W związku z prowadzonym postępowaniem na Termomodernizację obiektu 1.1.3 zgodnym z zapytaniem nr OBRUM/ON/99/2024 przekazujemy odpowiedzi na zadane dotychczas przez wykonawców pytania:

Obiekt:	Budynek produkcyjny		
Zamawiający:	Główny Inżynier - Rozbudowa Urządzeń Mechanicznych "OBRUM" Sp. z o.o. 44-117 Glińca, ul. Towarowa 102		
Wykonawca:	Glińca, ul. Towarowa 102 Dział nr: 156/15		
Tytuł:	Projekt konstrukcyjny ścian oddzielających oraz termozabezpieczenia hall produkcyjnego		
Strona:	Kontynuacja		
Tytuł rys.:	LOKALIZACJA PROJEKTOWANYCH ŚCIAN MUROWANYCH POZIOM "0"	Wzrost:	II-12
Projektant:	dr inż. Rafał Drogala	upr. NR.SUK/0845/PMB/02/15	Data: 12.04.2018
Opis:	dr inż. Mateusz Salski		Skala: 1:200
Strona:	dr inż. Włodzisław Mazur	upr. NR.SUK/0946/PMB/02/15

Układ planowej ściany oddzielającej

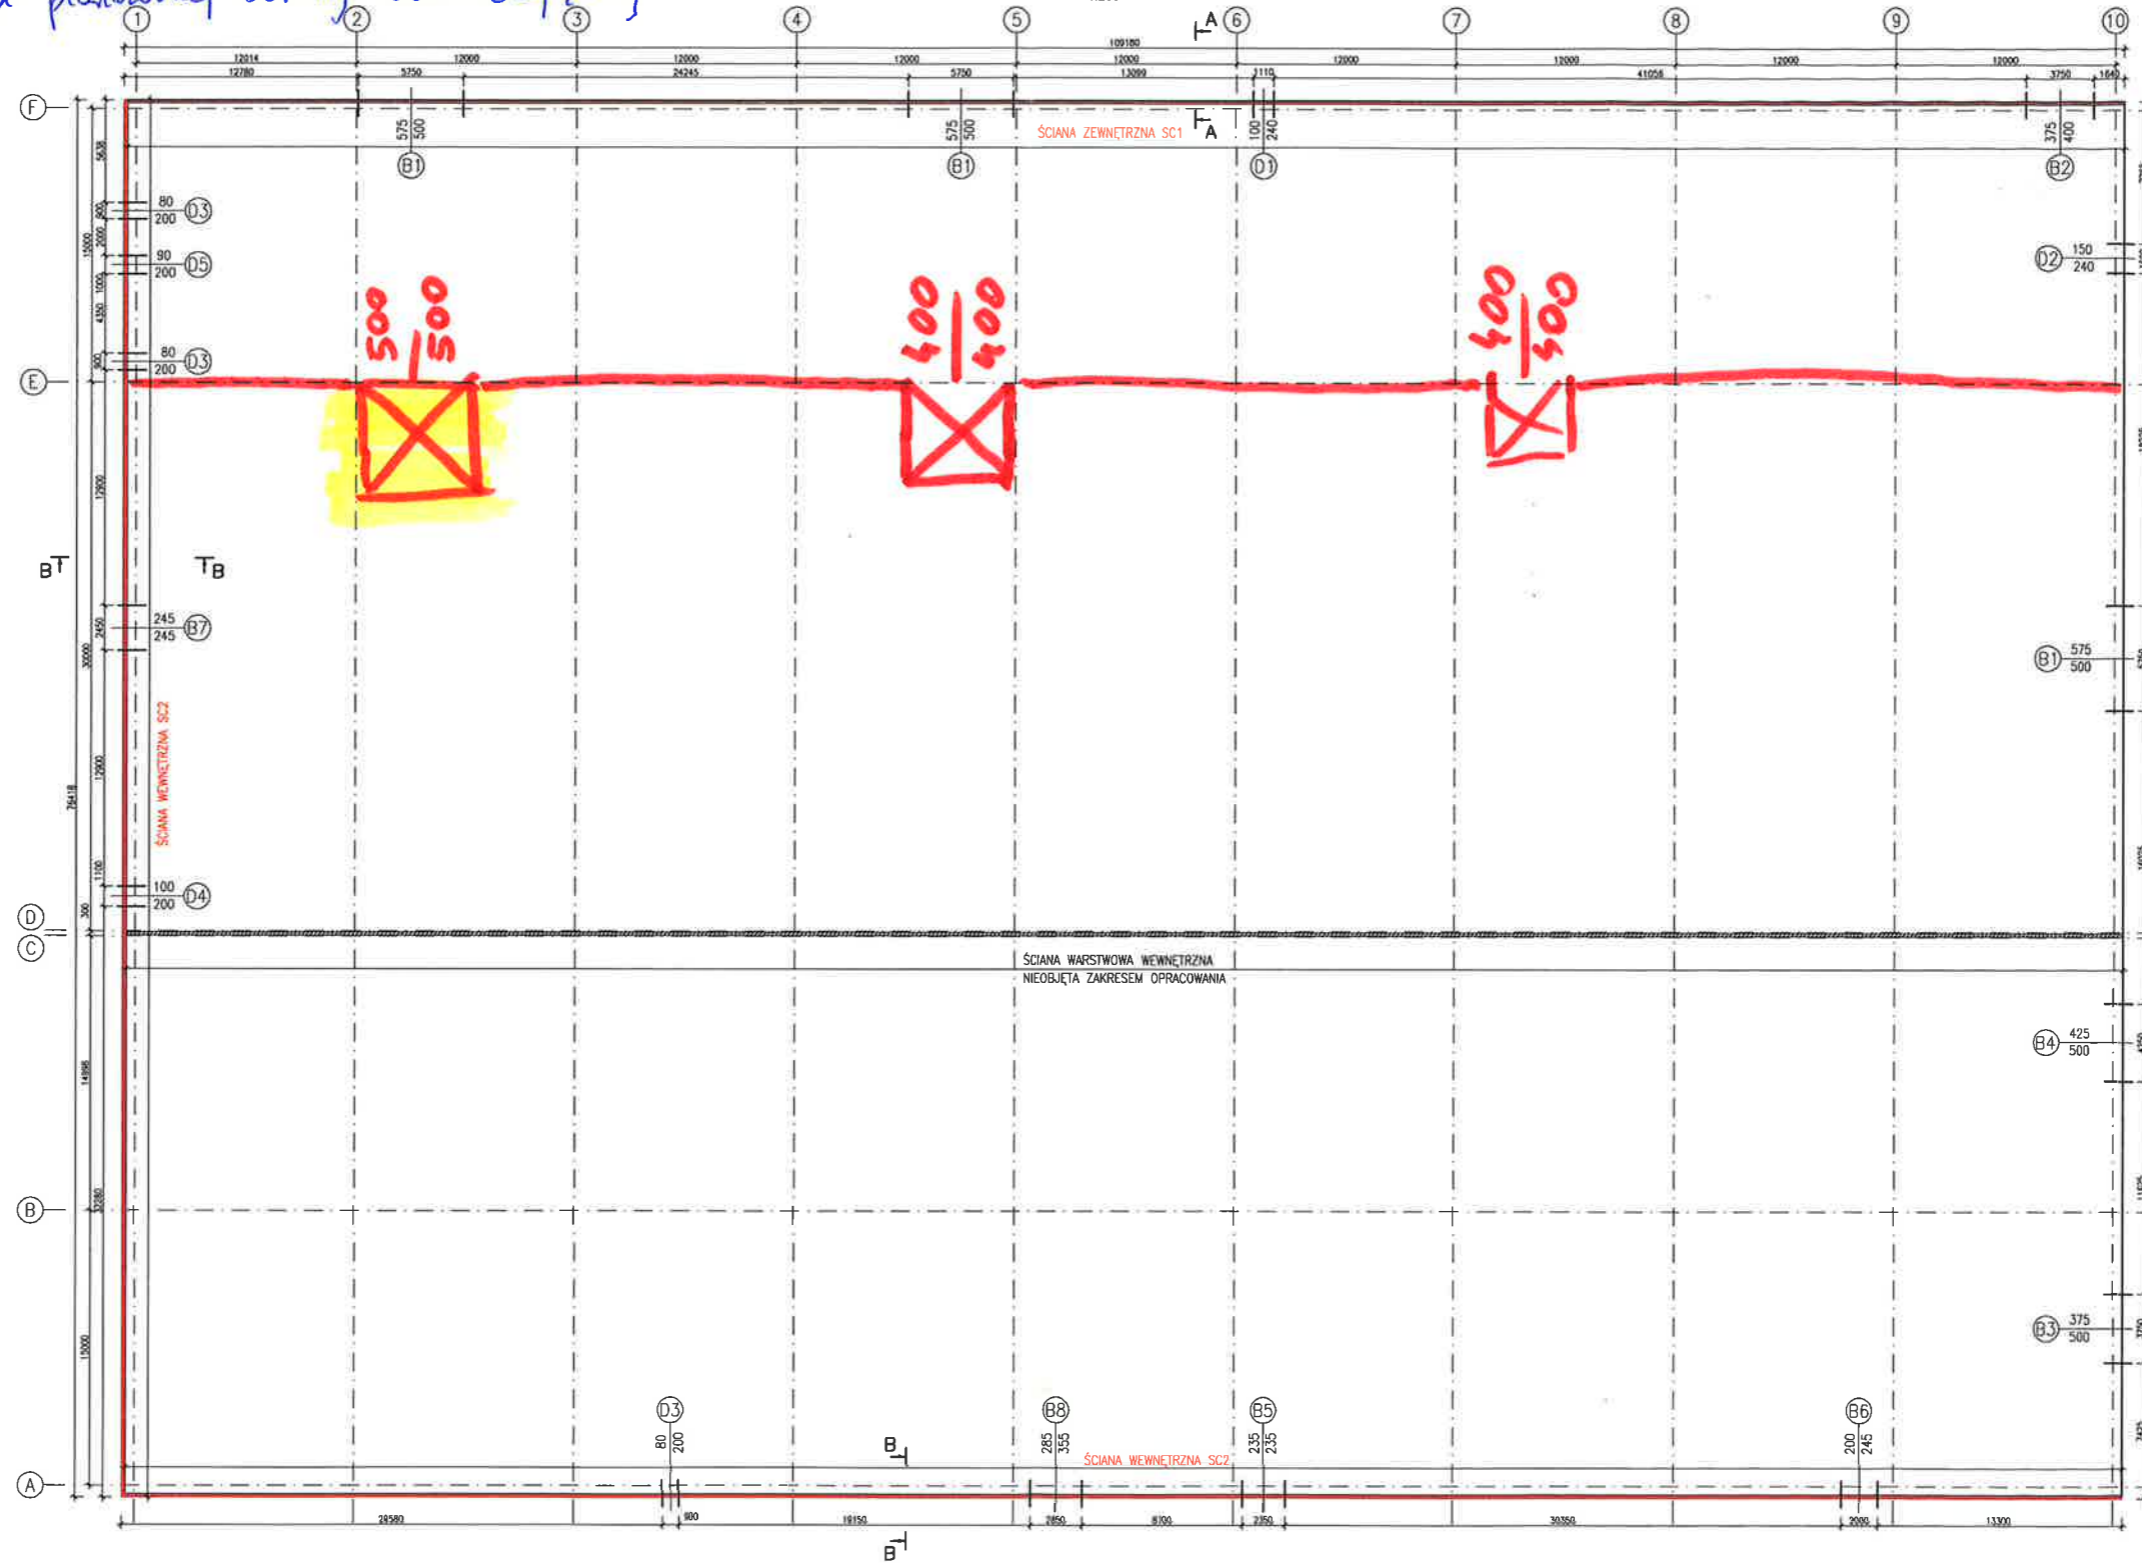
„- czy w osi E będzie stawiana ściana ? Jeśli tak, to z czego? Jaka technologia?”

Tak, chcielibyśmy wykonać ścianę oddzielającą na pełną wysokość. Ściana z płyty warstwowej z rdzeniem z PIR o grubości 40mm. RAL9010. Podkonstrukcja istniejąca.

W ścianie chcielibyśmy wykonać 3 bramy roletowe o lokalizacji i wymiarach wg Załącznika 1. Brama o wymiarach 5x5m w osiach 8-9 oznaczona na żółto została zakupiona przez inwestora, jest składowana w formie nierozpakowanej i chcielibyśmy ją zamontować. Przy każdej z bram należy wykonać drzwi o szerokości w świetle po otwarciu min. 90cm.

## Ściany do wykonania w poziomie 0

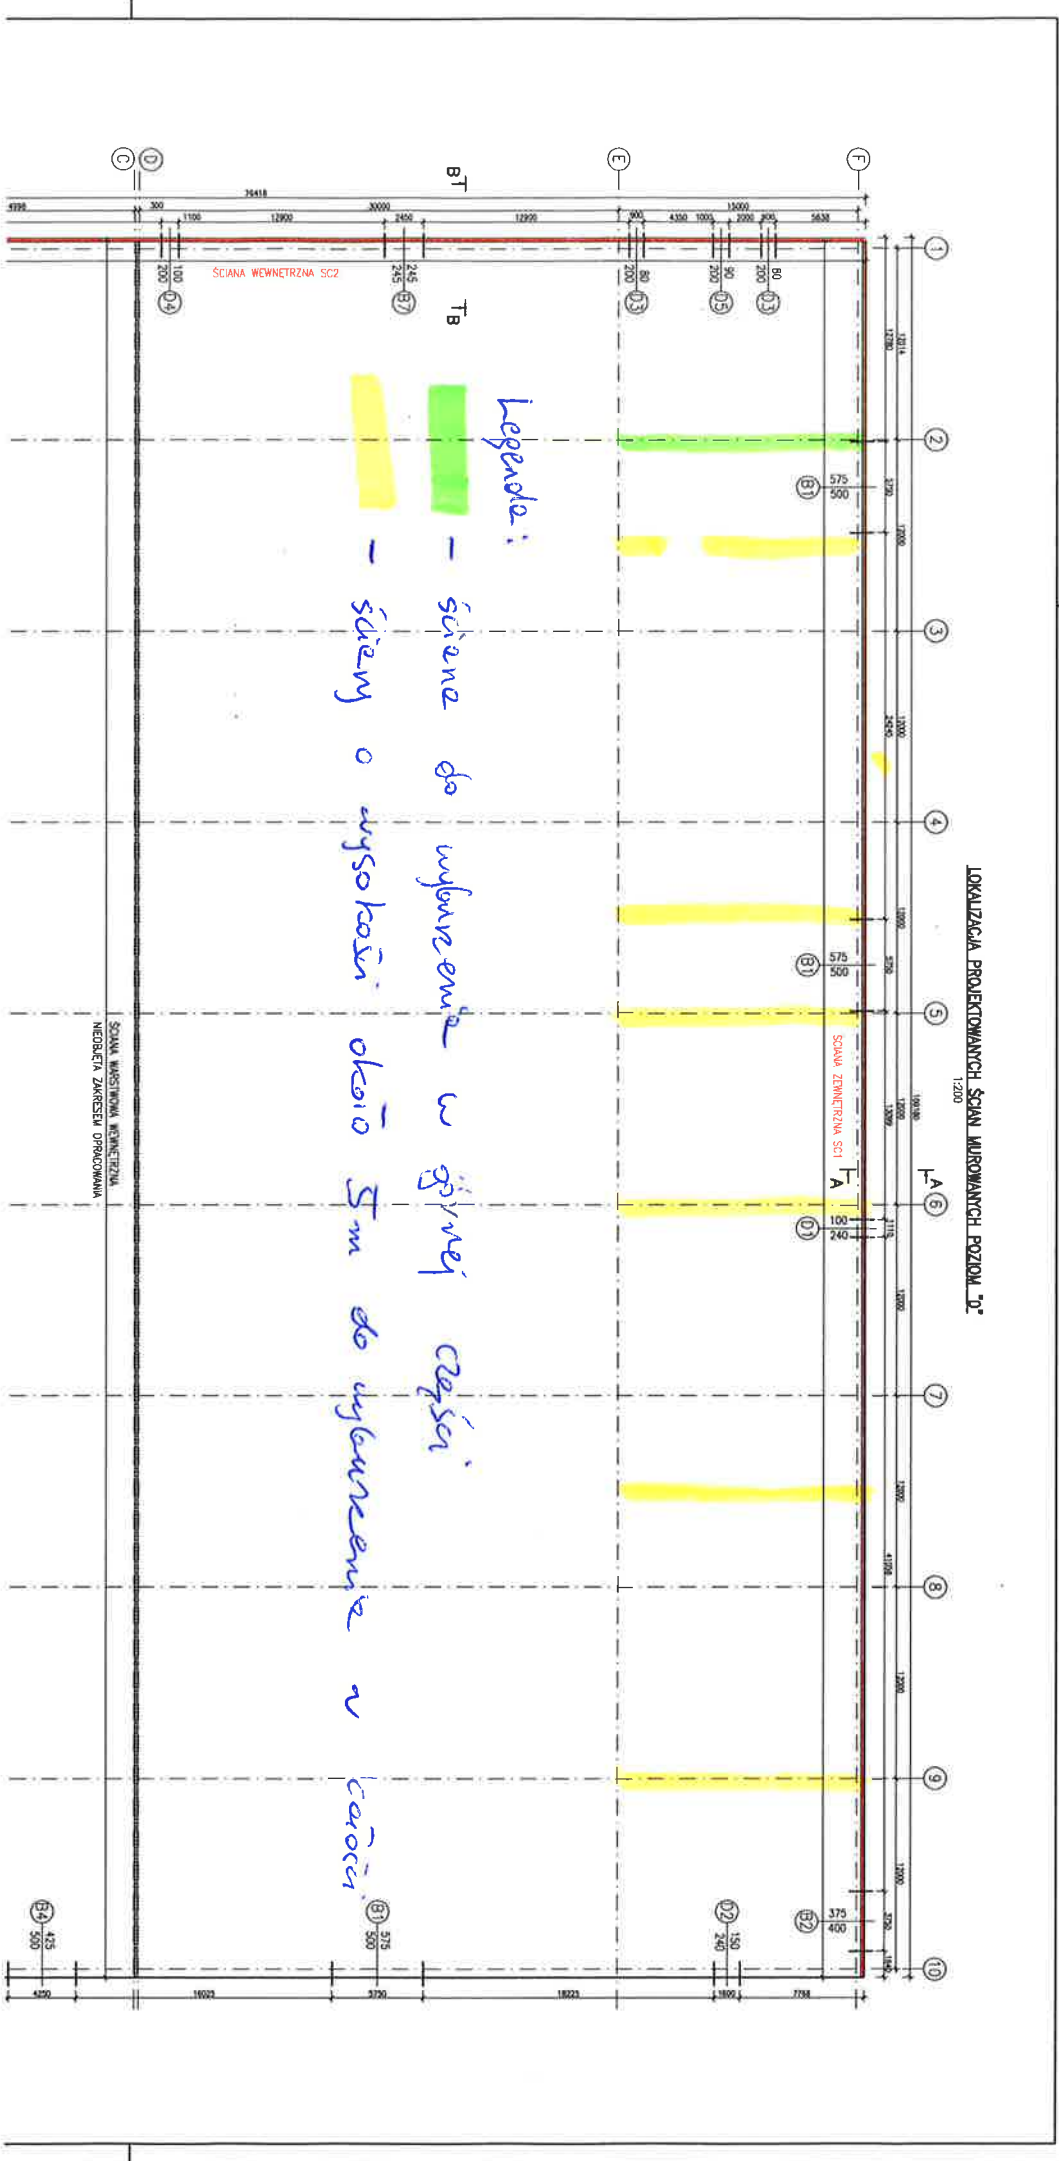
„- proszę o podanie poziomów suwnicy oraz kanałów w celu obliczenia powierzchni ścian do wyburzenia”

Poziom dołu belki podsuwnicowej +6,37m. Dół wspornika pod belką podsuwnicową +5,95m. Góra belki podsuwnicowej +7,25m. Pomierzone wymiary należy traktować wyłącznie orientacyjnie. W załączniku 2 pomocniczo przedstawiono ściany do wyburzenia w poziomie 0 z ich przybliżoną wysokością.

ZAAŁĄCZNIK 3

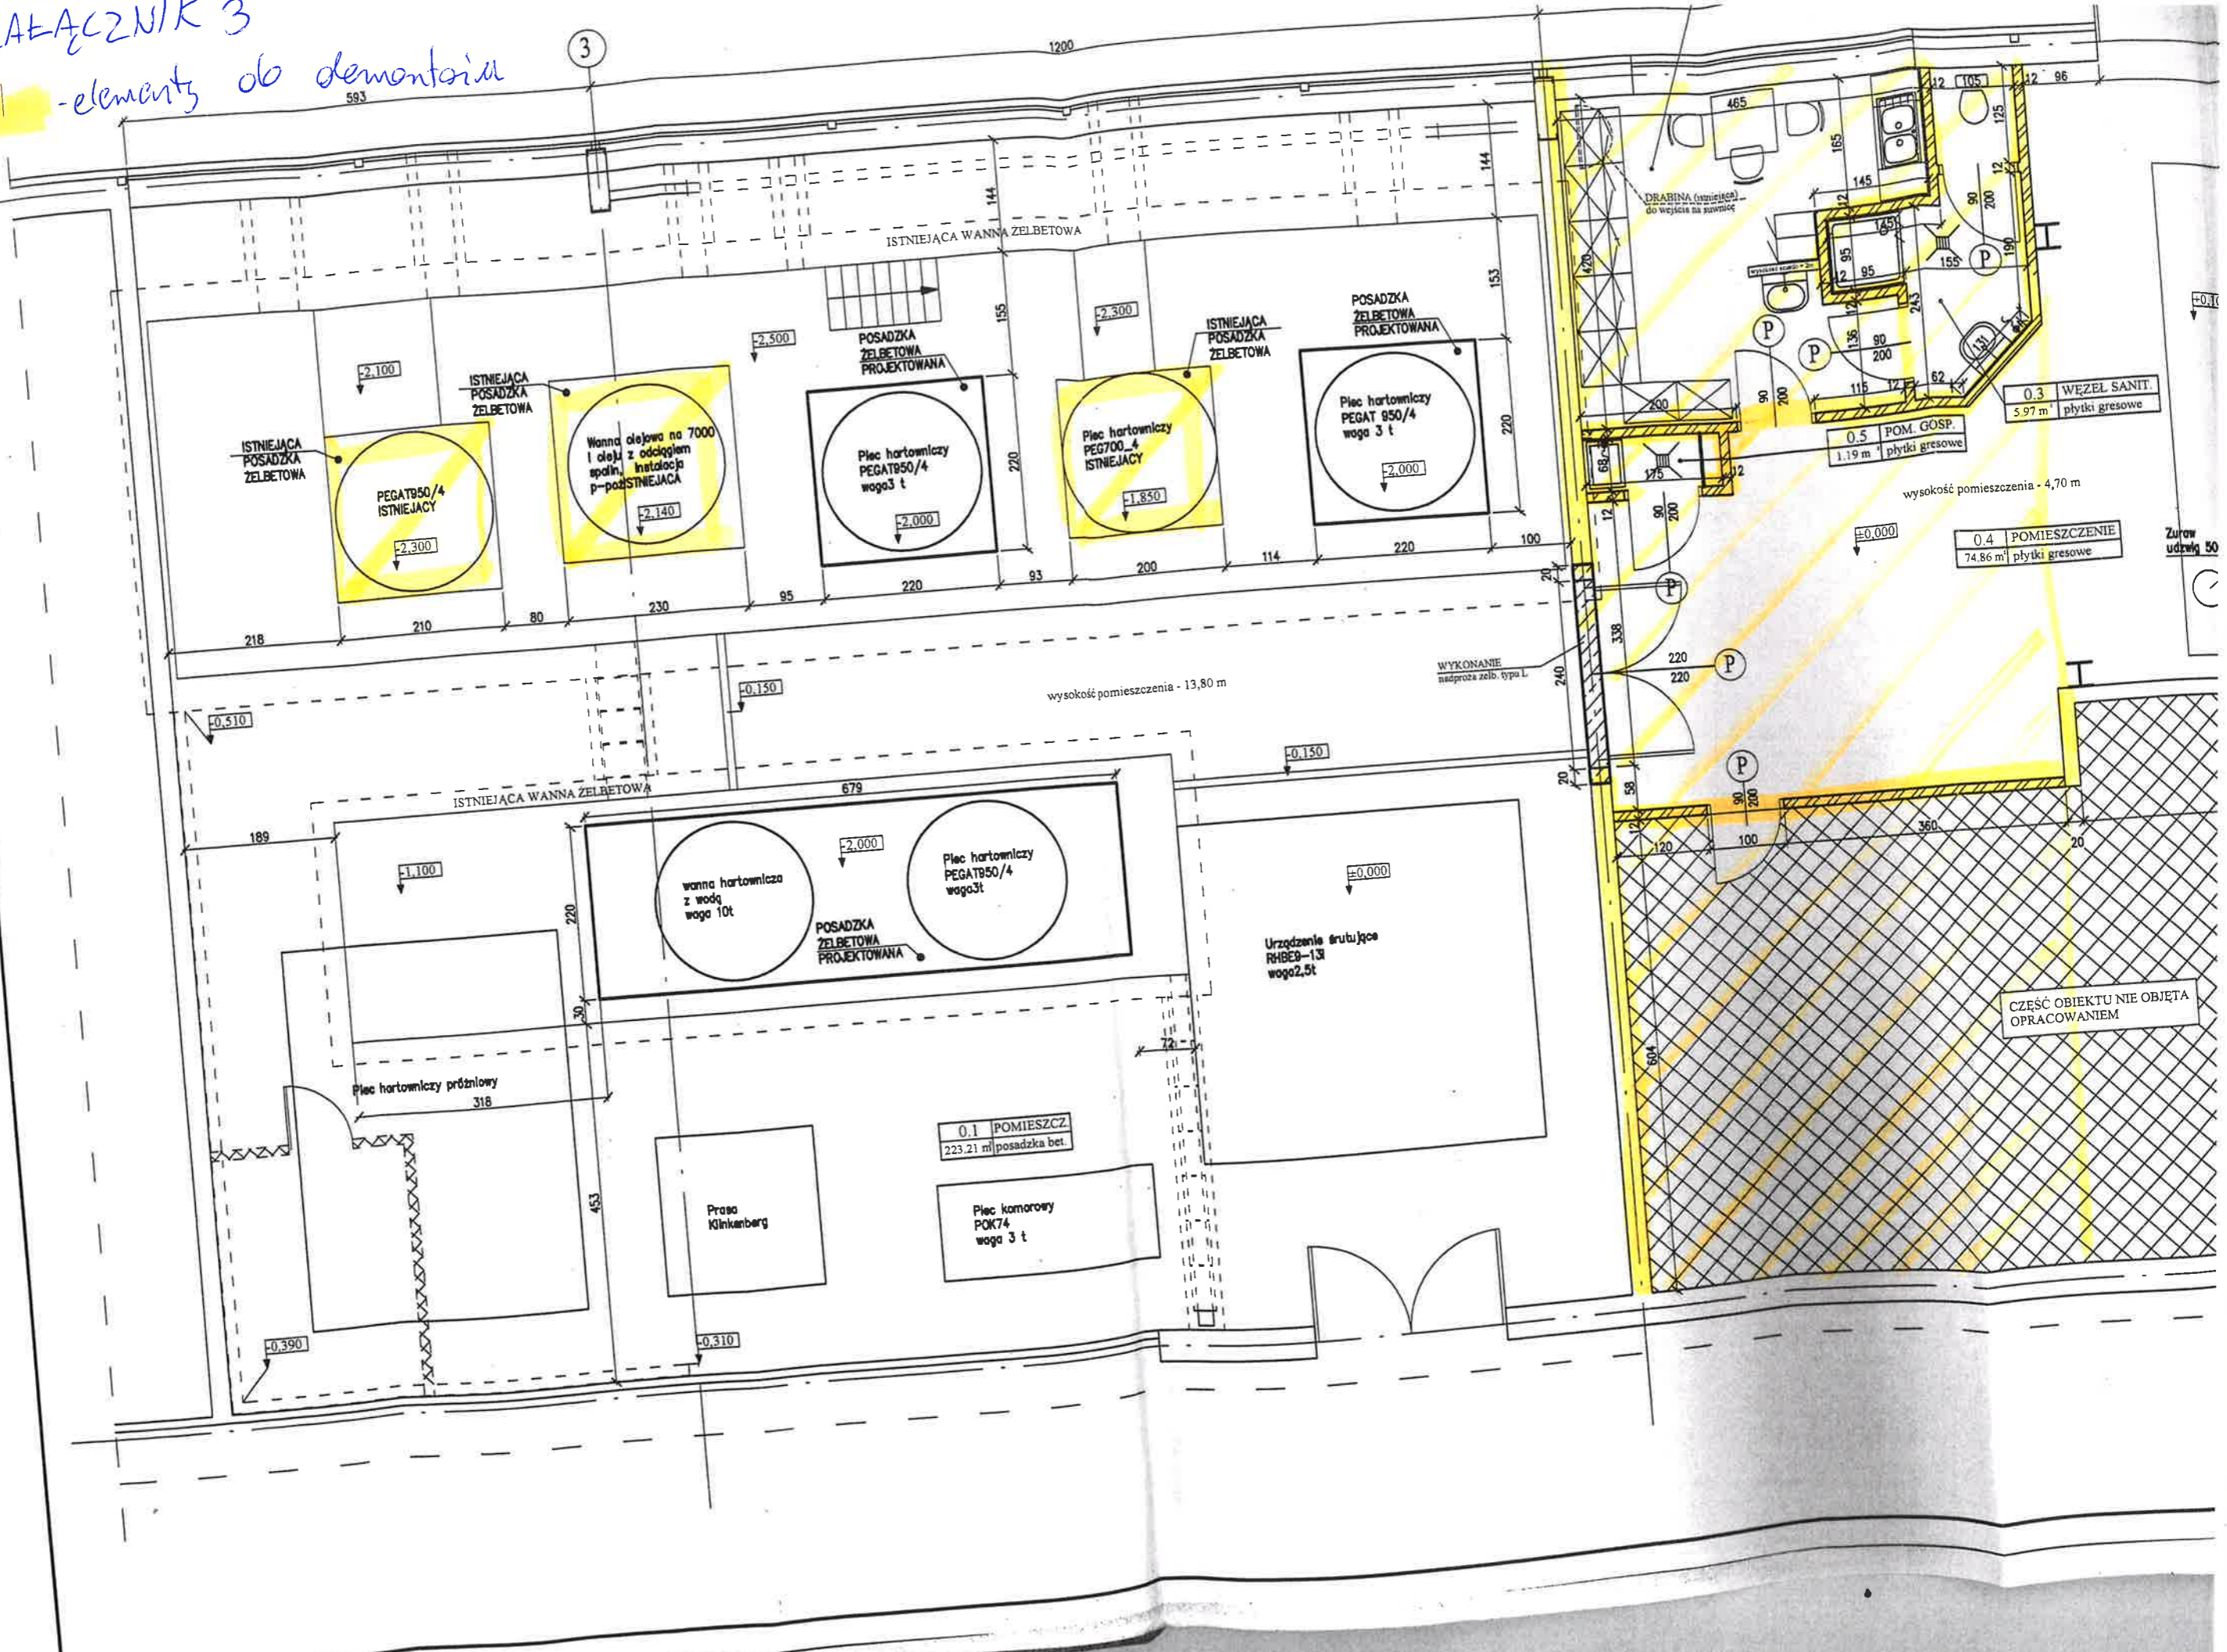
„Proszę o sprecyzowanie, które urządzenia hartowni, śrutowni i malarni wraz kanałami oraz kominem wyciągowym są przeznaczone do likwidacji przez Wykonawcę.”

Hartownia: Wszystkie instalacje. Z dużych urządzeń 2 piece hartownicze oraz 1 wanna olejowa zaznaczone na załączniku 3. Pozostałe piece oraz wanny zostaną usunięte przez obecnego najemcę. W załączniku 3 zaznaczono także ściany oraz strop do wyburzenia w obrębie hartowni.
